IMPIANTO FOTOVOLTAICO EG DAFNE E OPERE CONNESSE

POTENZA IMPIANTO 34 MWp - COMUNE DI COPPARO (FE)

LIVELLO PROGETTAZIONE	CODICE ELABORATO	FILENAME	FORMATO	DATA	SCALA
Progetto Definitivo	DOC_INT_01	Integrazioni - SIA	A4	29/02/2024	-

**Integrazioni richieste nell'ambito della
procedura di Valutazione di Impatto
Ambientale (ID 8366)**

Figura 2-1: Stralcio TAV. B.1.1 Tavola dei Vincoli – Tutele paesaggistico-ambientali e storico culturali

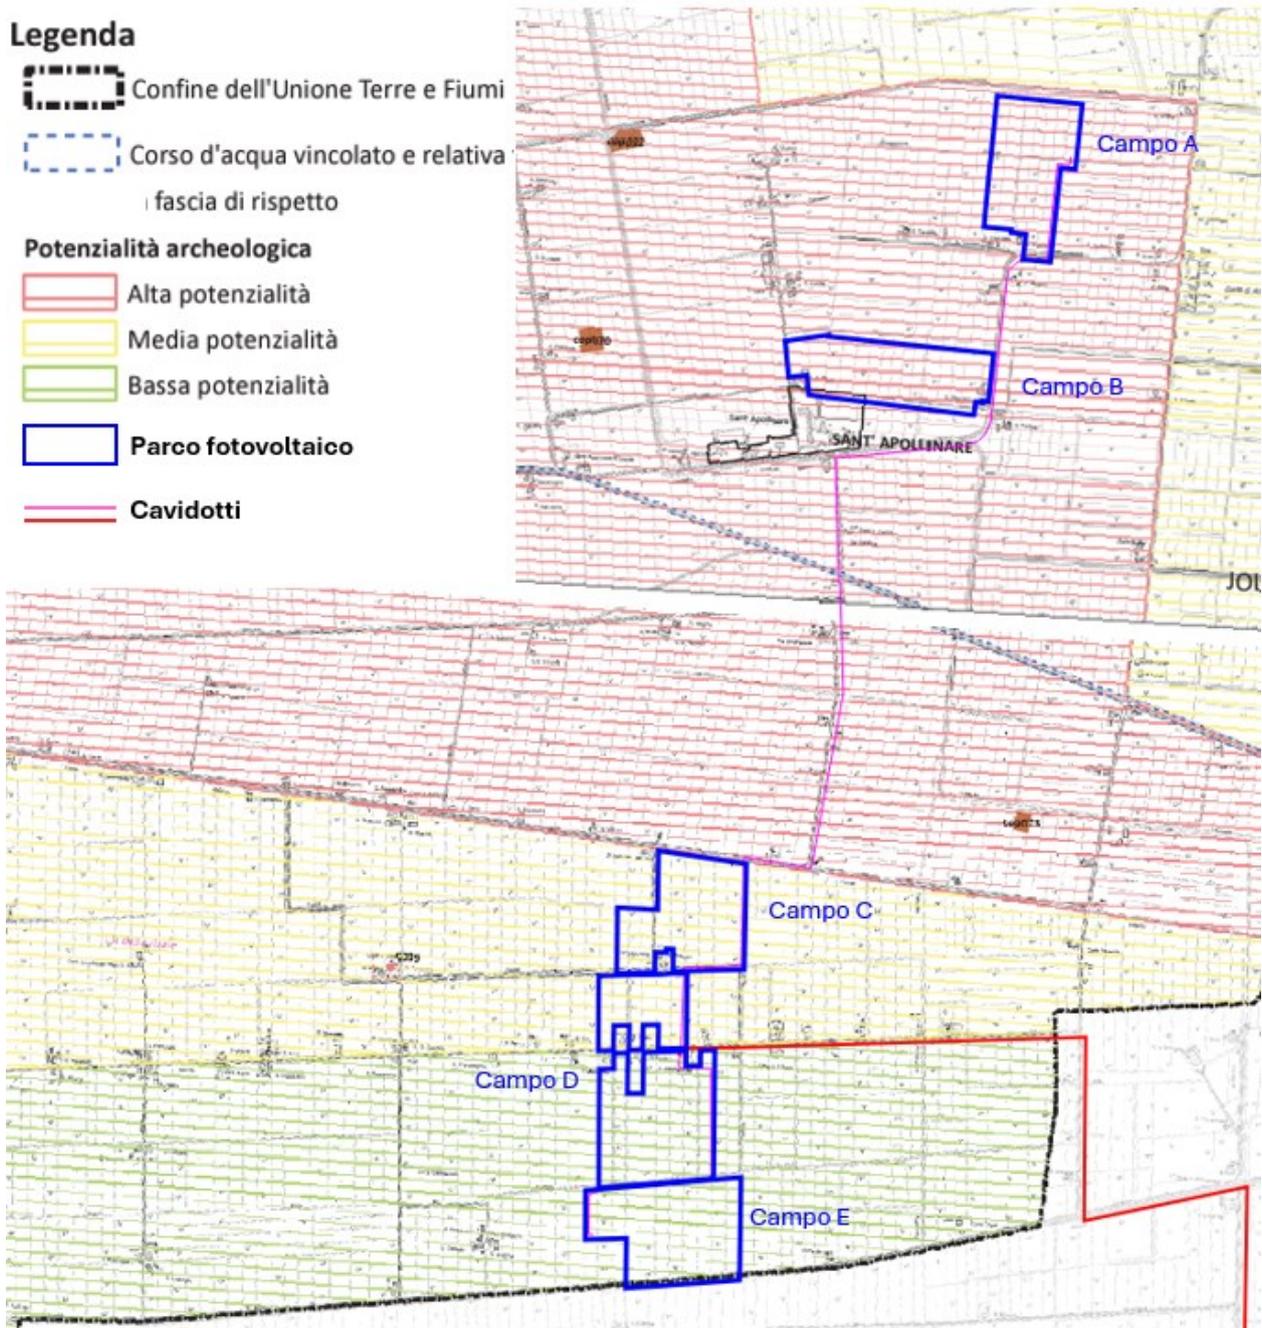
La Documentazione di progetto, evidenzia la valutazione degli aspetti Urbanistici inerenti il PSC, POC e RUE del Comune di Copparo. E necessario integrare con la Valutazione degli aspetti urbanistici inerenti il P.U.G. ai sensi della L.R. 24/2017 e s.m.i. di recente approvazione (C.U. del 30/03/2023), e in attesa della definitiva entrata in vigore (alla data odierna in regime di salvaguardia). Si precisa che il PUG è disponibile sul sito web dell'Unione scrivente. Si valuti in particolare gli aspetti normativi del PUG come definiti all'art. 4.3 delle norme di piano, e quindi le opere di mitigazione e di compensazione.

Dall'analisi della **TAV. B.1.1 Tavola dei Vincoli – Tutele paesaggistico-ambientali e storico culturali**, il cui stralcio è riportato in Figura 2-1, emerge quanto segue:

- I campi fotovoltaici rientrano all'interno di aree classificate a potenzialità archeologica alta, media e bassa;
- il cavidotto di connessione tra il campo B e il campo C attraversa un corso d'acqua vincolato e relativa fascia di rispetto (art. 142 c.1 lett. c D.L.gs. 42/2004).

Nell'elaborato **B.2 Schede dei vincoli**, per i corsi d'acqua vincolati si rimanda agli articoli 2.20, 5.8 e 6.7 della disciplina del PUG.

Gli articoli 2.20 (Impianti di telecomunicazione) e 6.7 (Stabilimenti a rischio di incidente rilevante) non risultano applicabili alla tipologia di opera in oggetto di studio (interferenza tra corso d'acqua e cavidotto).

L'articolo 5.8 (Valorizzazione e ricostituzione del paesaggio) al comma 2 prevede che "...si dovranno evitare opere che alterano o rimuovono elementi strutturanti...". Considerando che il cavidotto sarà interrato e che l'attraversamento del corso d'acqua in oggetto, come descritto nell'elaborato **EL 22_CAV_Interferenze corpi idrici** già consegnato in sede di prima istanza VIA, avverrà tramite

staffeggio di canalina su opera d'arte esistente, si ritiene che l'intervento non entrerà in contrasto con la disciplina contenuta nei suddetti articoli.

Per le aree a potenzialità archeologica alta, il comma 2 dell'articolo 5.2 della disciplina del PUG riporta che *“All'interno della fascia ad alta potenzialità archeologica [...] i livellamenti agricoli (di ogni entità), la costruzione di nuovi edifici, la realizzazione di opere infrastrutturali di interesse pubblico è subordinata ad una richiesta di parere alla Soprintendenza Archeologia. Il parere sarà recepito all'interno del procedimento del titolo abilitativo, che, qualora non venga espresso nei termini previsti per legge, si riterrà rilasciato in senso positivo”*. Per le aree a potenzialità archeologica media, il comma 3 dell'articolo 5.2 della disciplina del PUG riporta che *“All'interno della fascia a media potenzialità archeologica [...] la realizzazione di opere infrastrutturali di interesse pubblico è subordinata all'invio di una segnalazione alla Soprintendenza Archeologia”*. Per le aree a potenzialità archeologica bassa, il comma 4 dell'articolo 5.2 della disciplina del PUG riporta che *“All'interno della fascia a bassa potenzialità archeologica [...] sono consentiti tutti gli interventi previsti dal presente piano, fatto salvo l'obbligo, in caso di ritrovamenti fortuiti, di denuncia alla Soprintendenza Archeologia e alle autorità competenti, ai sensi dell'art. 90 del D.lgs. 42/2004 e s.m.i.”*.

In relazione ai suddetti vincoli archeologici, vista la prescrizione della Soprintendenza Archeologia, Belle Arti e Paesaggio per la città metropolitana di Bologna e le province di Modena, Reggio-Emilia e Ferrara prot. n. 0003633 del 09/02/2023, il Proponente ha commissionato alla Dott.ssa Flavia Amato la redazione della **Relazione di Verifica Preventiva dell'Interesse Archeologico ai sensi dell'art. 25, comma 1 del D. Lgs. 50/2016**, come da punto 4 delle Linee Guida per la Procedura di Verifica dell'interesse Archeologico di cui al DPCM 14/02/2022.

Si segnala, infine, che dall'analisi della Tavola dei vincoli B.1.1, risulta che gli elementi progettuali non ricadono all'interno della perimetrazione di aree definire “non idonee”.

Figura 3-1: Stralcio carta delle aree idonee per impianti FER (elaborazione Studio Elisio)

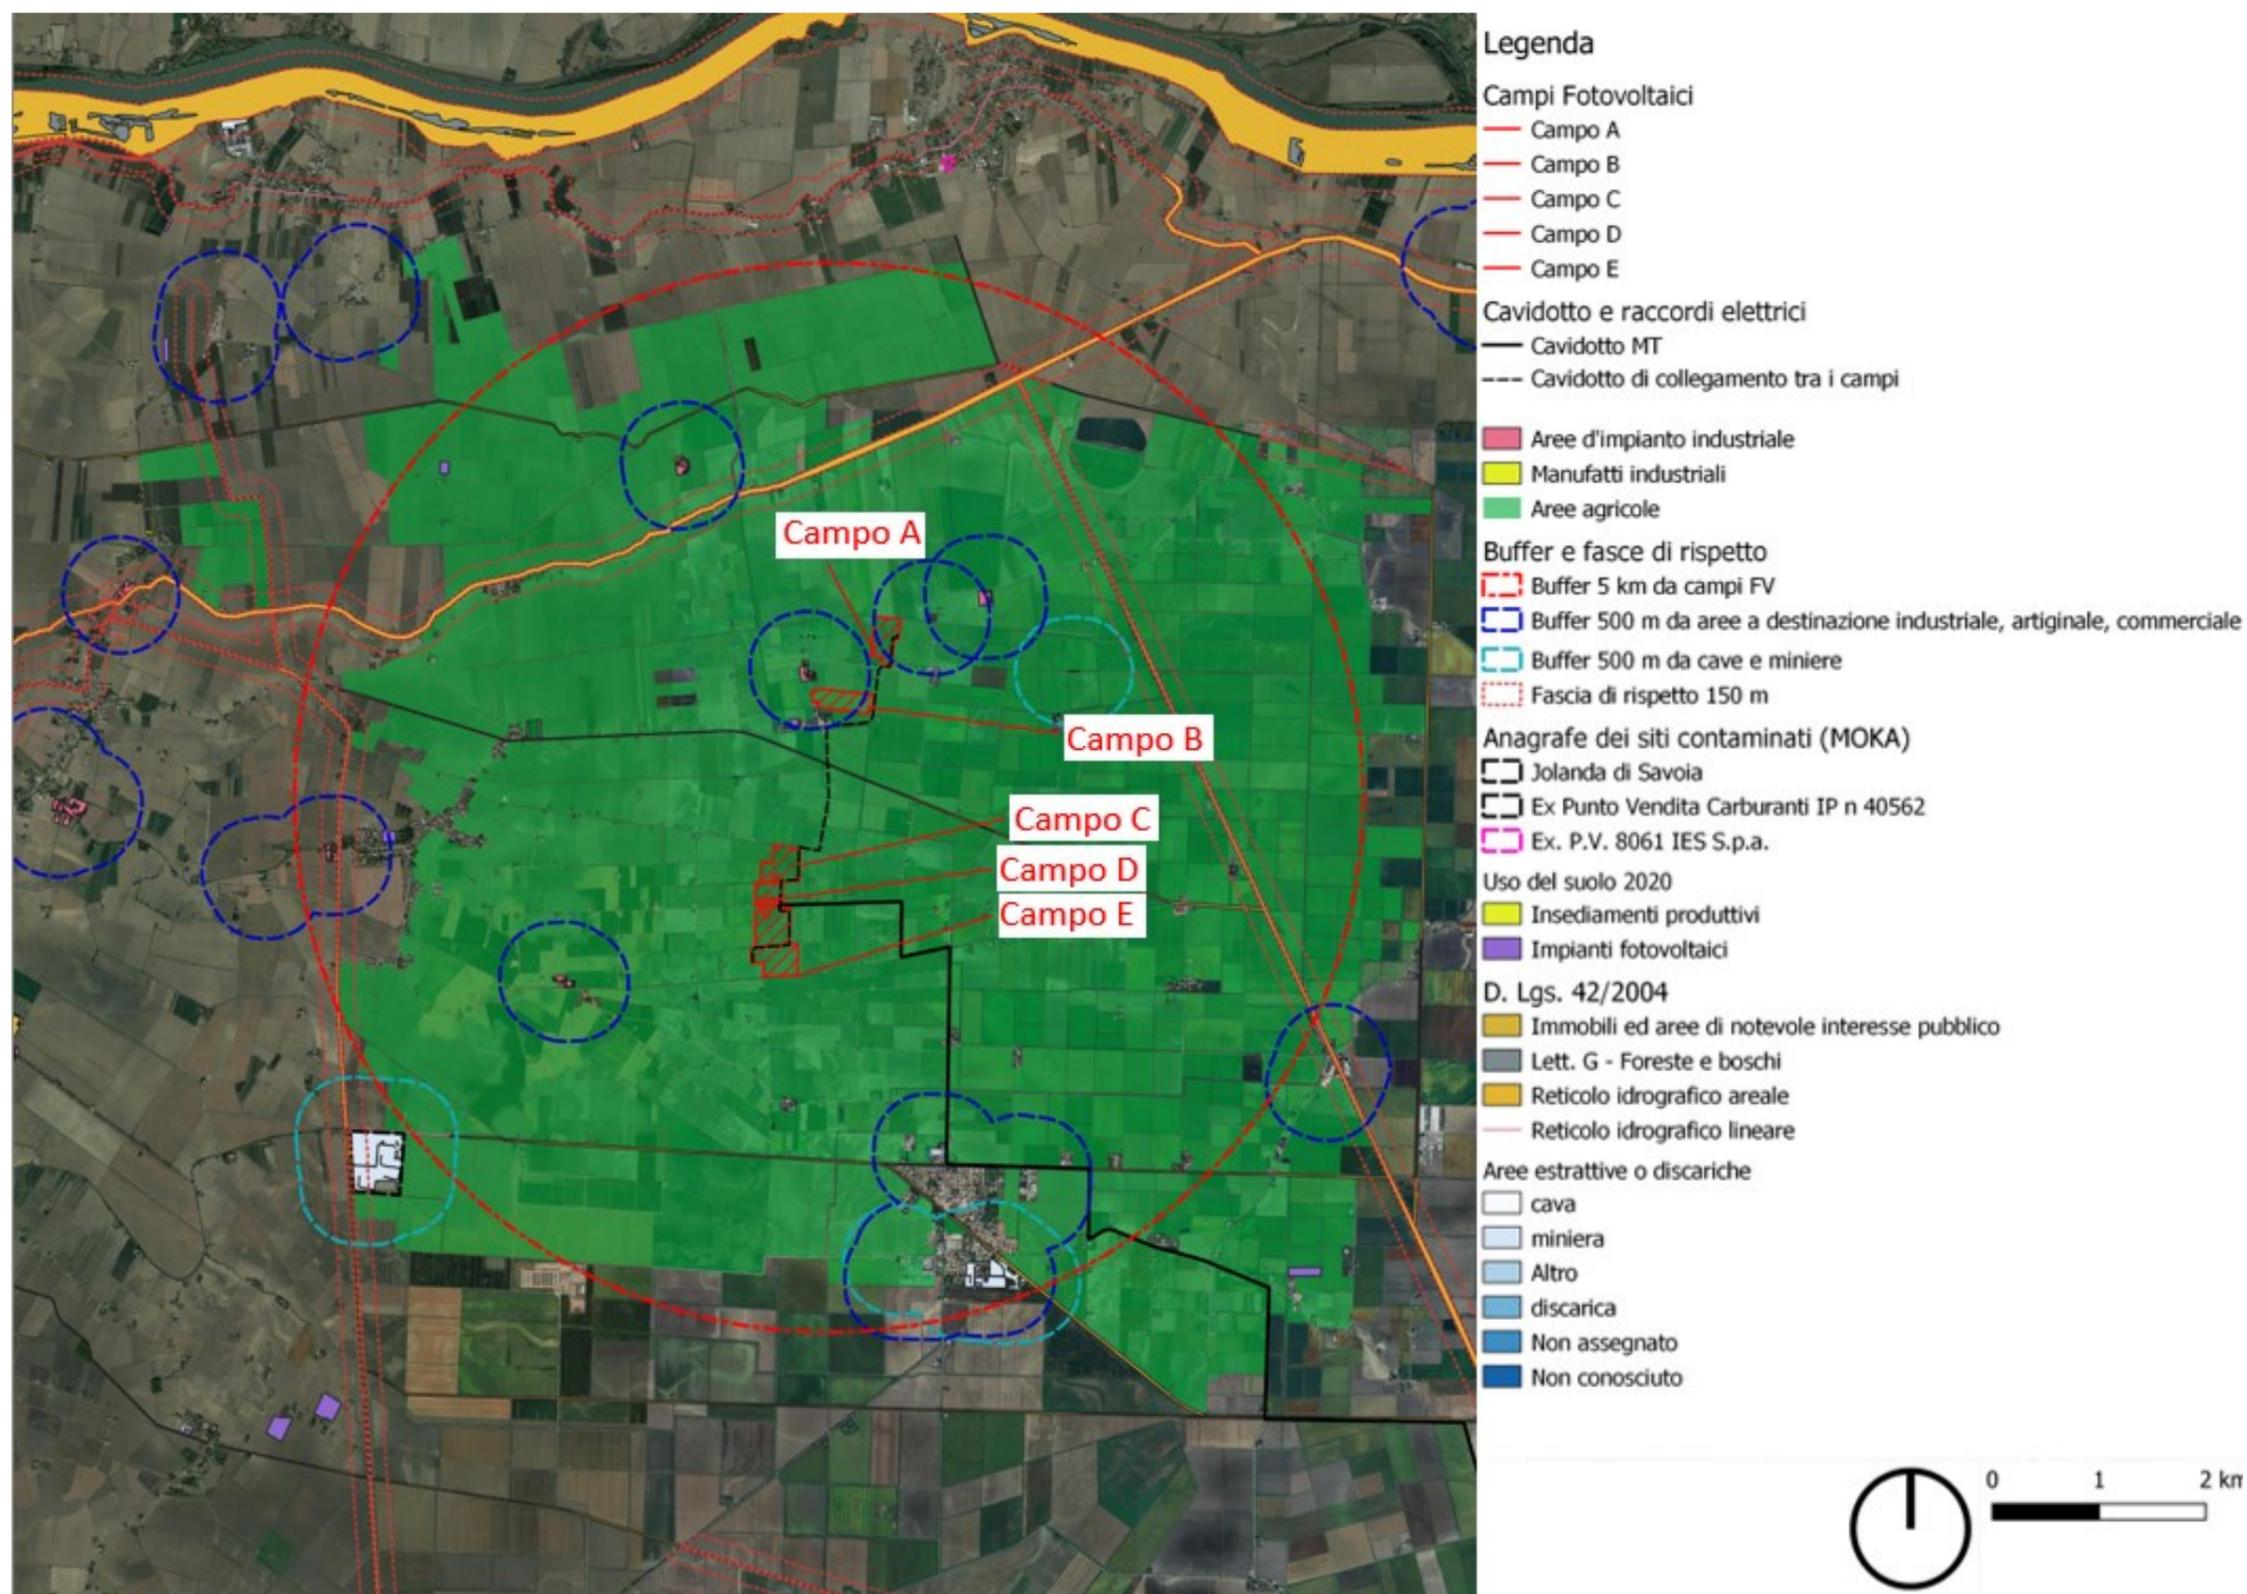
Precisare la conformità dell'intervento in relazione alle aree idonee definite dal D. Lgs 199/2021 e s.m.i. con riguardo all art. 20 c. 8^ .

Considerato che il quadro programmatico fornito dal proponente non approfondisce tali aspetti si chiede pertanto di esplicitare in maniera puntuale come si posiziona il progetto nell'ambito della normativa sopra citata e di dettagliare, anche tramite rappresentazioni cartografiche, i rapporti tra la superficie utile che sarà destinata ad attività agricola e quella coperta dai pannellifotovoltaici.

In particolare, per valutare compiutamente la coerenza e compatibilità del progetto proposto con le norme vigenti si chiede al proponente un approfondimento anche cartografico dove indicare se il progetto ricada all'interno delle aree idonee indicate alle lettere a, b, c, c-bis, c-ter e c-quater dell'art. 20 comma 8 del DLgs 199/2021, viceversa, allo stato attuale, continuerà ad essere vigente la disciplina prevista dalla DAL 28/2010 per le aree agricole, anticipando che in tal caso dovrà essere indicato se sono presenti proprietà eventualmente asseverate dal proponente ai fini del mantenimento a destinazione agricola delle aree circostanti quella di progetto, come indicato al punto B.7 della DAL 28/2010

Per ottemperare alla richiesta in oggetto, mediante l'utilizzo di shapefile e WMS direttamente consultati e/o acquisiti dal portale della Regione Emilia-Romagna, si è proceduto alla realizzazione della **Carta delle aree idonee per impianti FER** in ambiente GIS, il cui risultato è riportato nella seguente Figura 3-1.

Dall'esame del suddetto elaborato, che rappresenta graficamente tutte le fattispecie considerate dall'articolo 20 c.8 del D.Lgs. 199/2021 e ss.mm.ii. eventualmente presenti nel territorio circostante l'area di progetto (buffer di studio pari a 5 km di raggio considerando il punto "baricentrico" dell'area di progetto dei campi fotovoltaici), è possibile affermare che:

- i Campi A e B rientrano all'interno di aree definite idonee ai sensi dall'articolo 20 c.8 del D.Lgs. 199/2021, in quanto ubicati all'interno del buffer di 500 m generato da aree a destinazione industriale, commerciale o artigianale (*art.20, comma 8, lettera c-ter*), nonché previsti in aree esterne al perimetro dei beni sottoposti a tutela ai sensi del decreto legislativo 22 gennaio 2004, n. 42 e in aree esterne alla fascia di rispetto dei beni sottoposti a tutela ai sensi della Parte seconda oppure dell'articolo 136 del medesimo decreto legislativo. (*art.20, comma 8, lettera c-quater*);

- I Campi C, D ed E rientrano all'interno di aree definite idonee ai sensi dall'articolo 20 c.8 del D.Lgs. 199/2021, in quanto ubicati in aree esterne al perimetro dei beni sottoposti a tutela ai sensi del decreto legislativo 22 gennaio 2004, n. 42 e in aree esterne alla fascia di rispetto dei beni sottoposti a tutela ai sensi della Parte seconda oppure dell'articolo 136 del medesimo decreto legislativo. (*art.20, comma 8, lettera c-quater*) (*art.20, comma 8, lettera c-quater*).

Figura 4-1: Inquadramento aree di progetto con buffer di 10 km e altri impianti fotovoltaici in esercizio, autorizzati ma non realizzati e in istruttoria statale o regionale

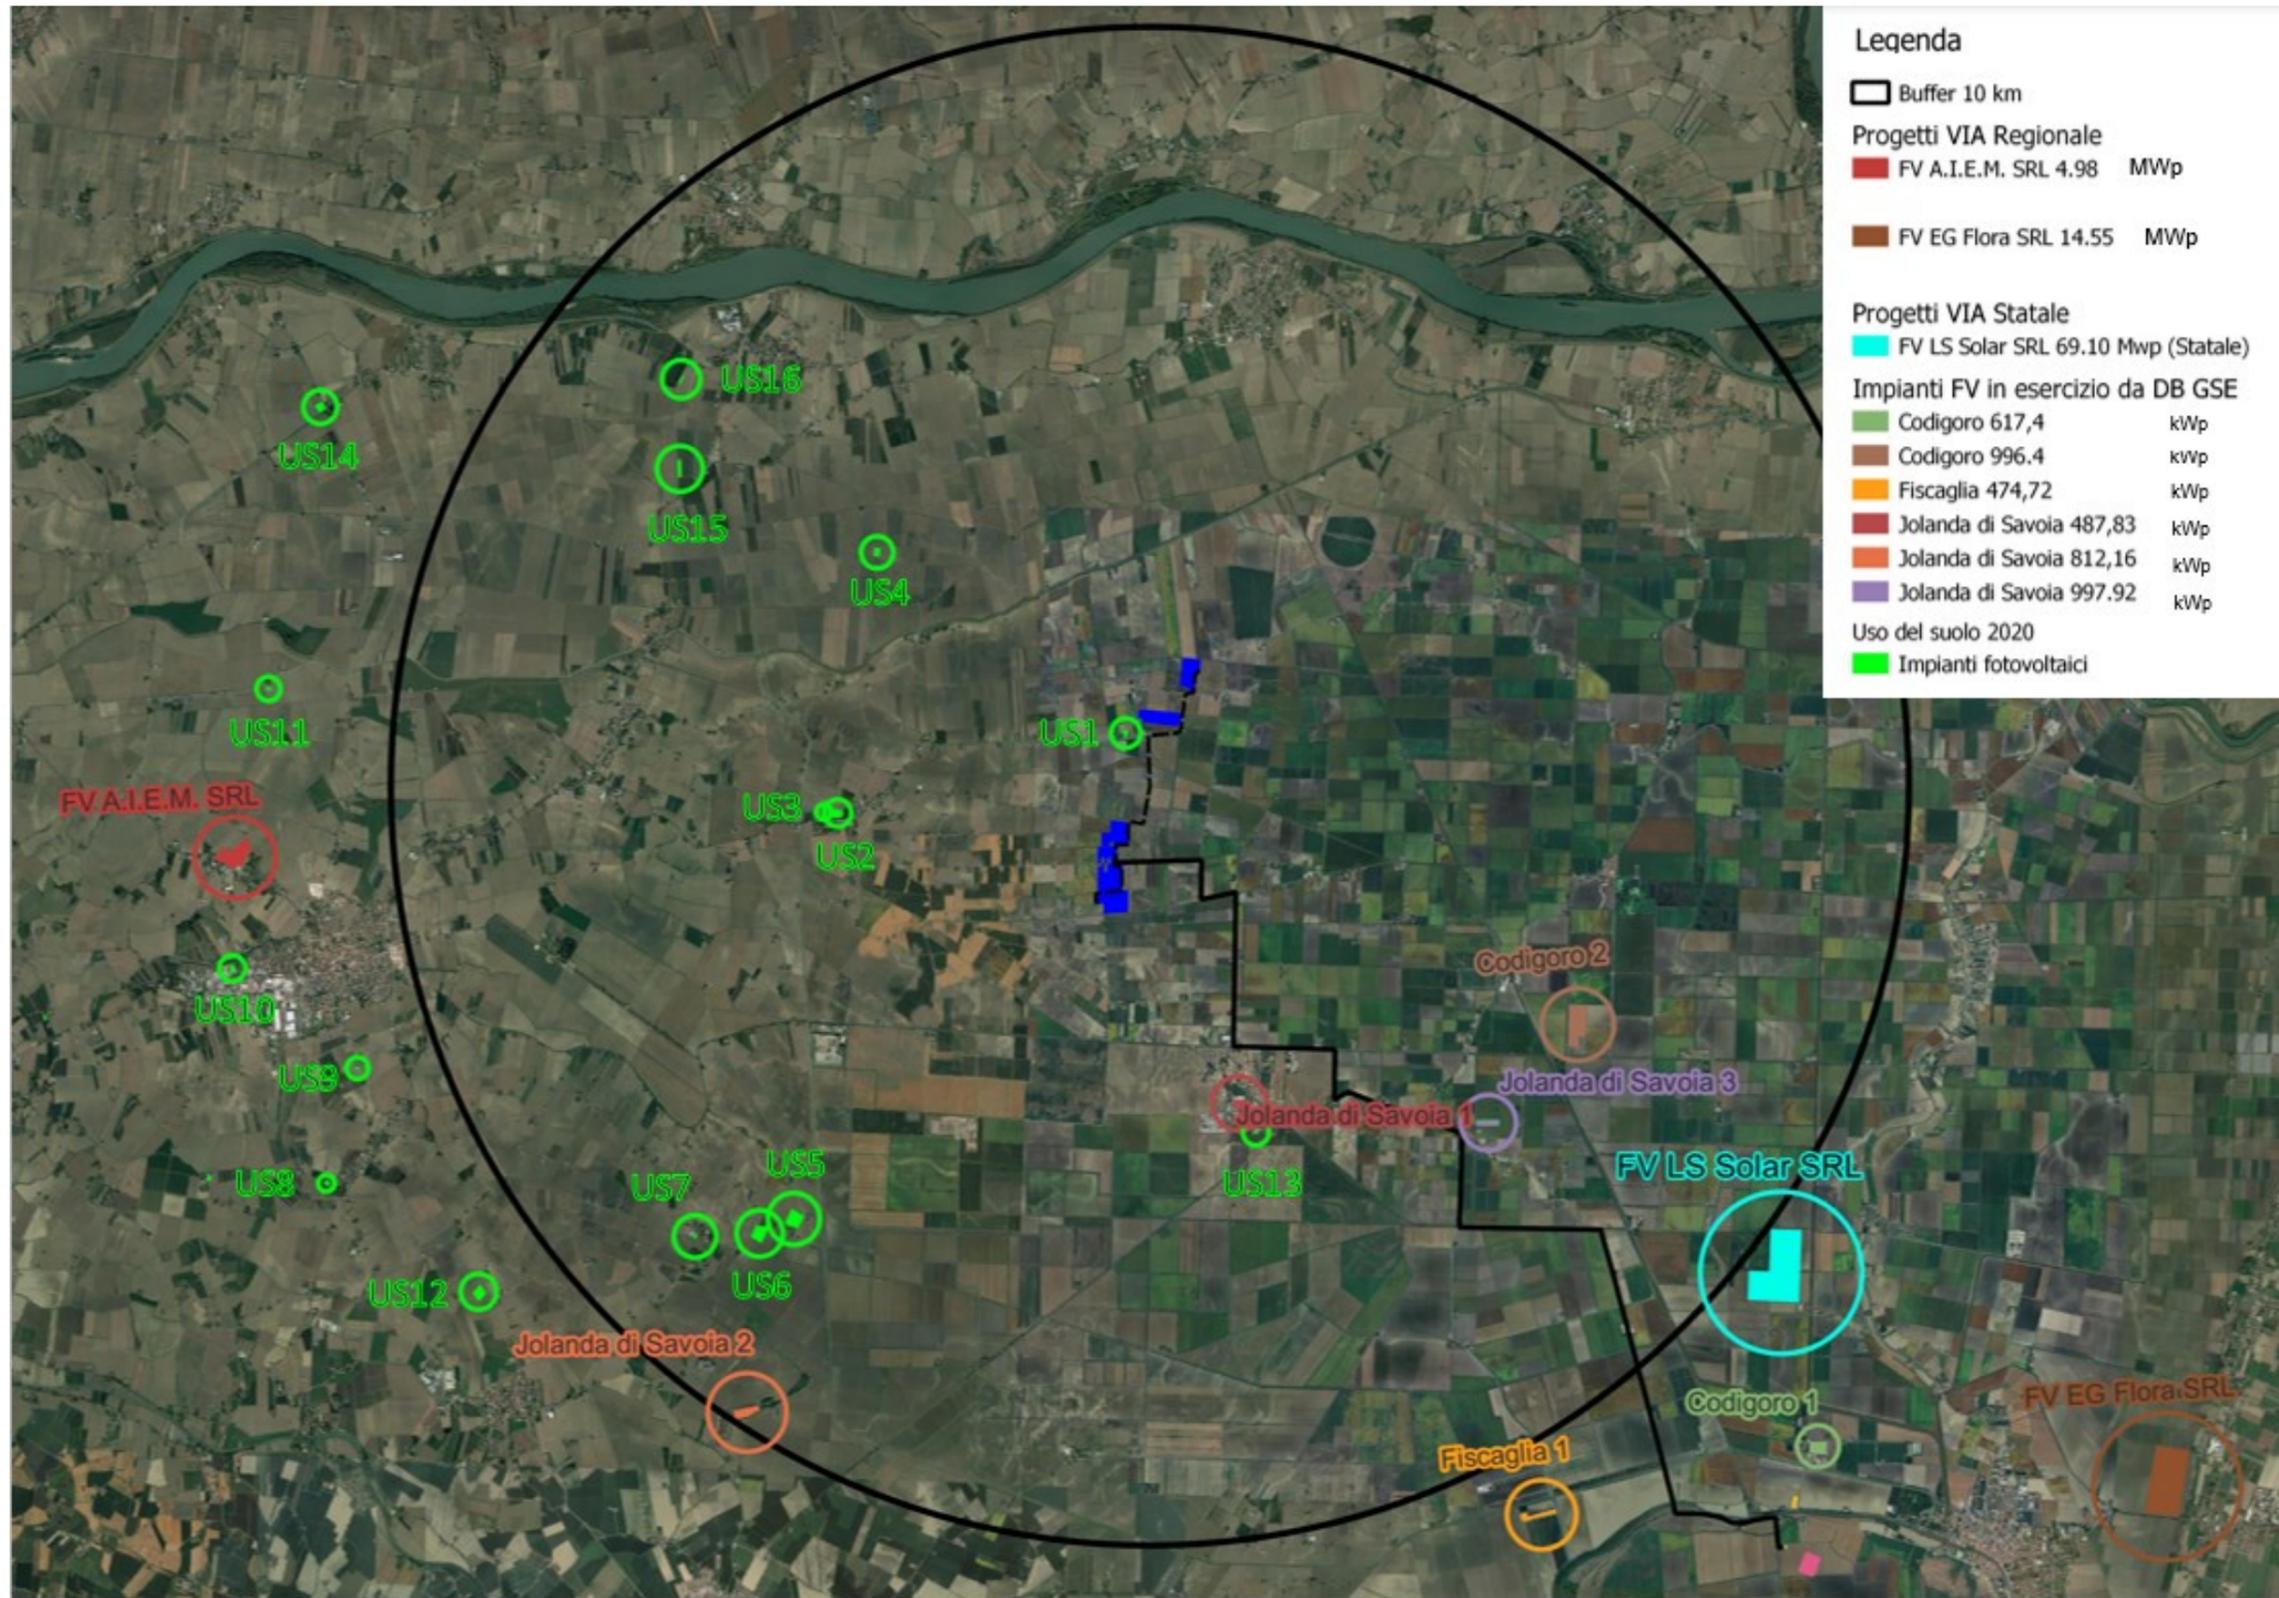
Si chiede di approfondire la valutazione degli effetti cumulativi sulle diverse matrici ambientali, con particolare riferimento al paesaggio, alla visibilità degli impianti e al consumo di suolo, rispetto ad altri progetti fotovoltaici esistenti, approvati o in corso di valutazione/approvazione nel Comune di Copparo e comuni limitrofi.

Nel complesso, secondo le ricerche effettuate, al momento della redazione della presente nota all'interno dell'area di studio (buffer 10 km) risultano presenti **n.14 impianti esistenti**, mentre gli impianti per cui è in corso (o è stato concluso) un iter VIA regionale o statale, senza che il progetto sia stato realizzato, risultano esterni al buffer di 10 km.

Il risultato degli approfondimenti condotti è rappresentato in **Tabella 4-1** e in **Figura 4-1** da cui si evince che all'intero del buffer di 10 km sono presenti solo impianti di modeste dimensioni sia in relazione alla potenza installata (impianti di taglia inferiore a 1 MW), sia in relazione alla superficie occupata in rapporto all'estensione dell'area di studio (l'impianto di maggiori dimensioni occupa una superficie di circa 12 ha).
